湖南华容北景港上横州 20MWp、和平 20MWp 分布式

农光互补发电项目

监理工程师通知单

编号: HRGF-JLT-054

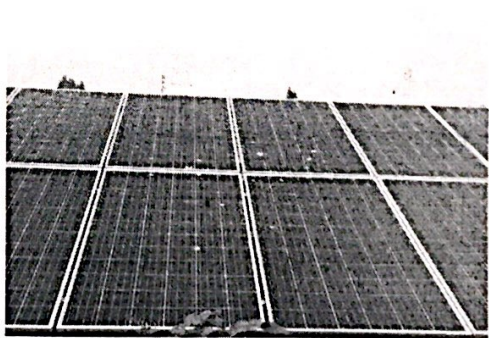
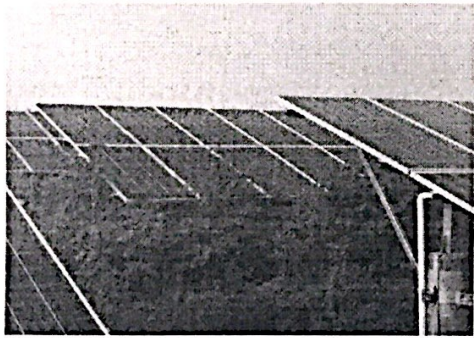
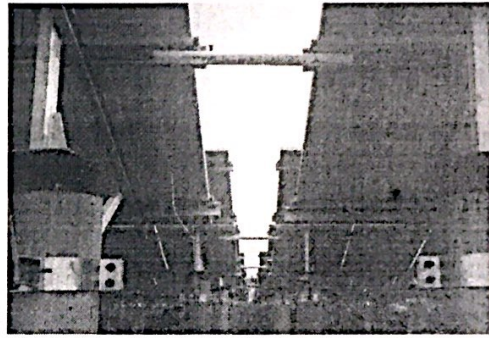
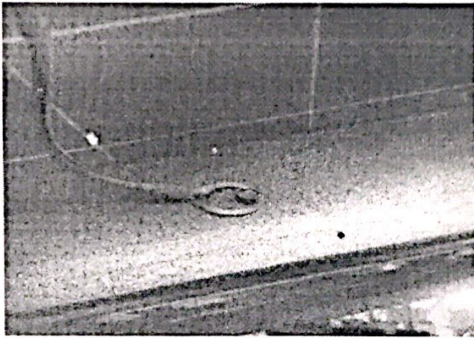
1.A36、A37 等区域组件接地线与螺栓规格不符,导致多处接地线脱落,要求更换规格相同的接地线和螺栓重新安装;

2.A24、A25 等区域杂草过盛遮挡组件现象严重,组件面鸟粪等异物较多,要求总包单位及时制定可行方案进行处理;

3.光伏区大面积区域桩头防腐未施工,使工程进度严重滞后,要求相关施工单位尽快投入施工,对已带电区域施工时,要求施工人员做好安全防护措施。

以上问题要求 2017 年 9 月 18 日前整改完成并回复监理项目部。
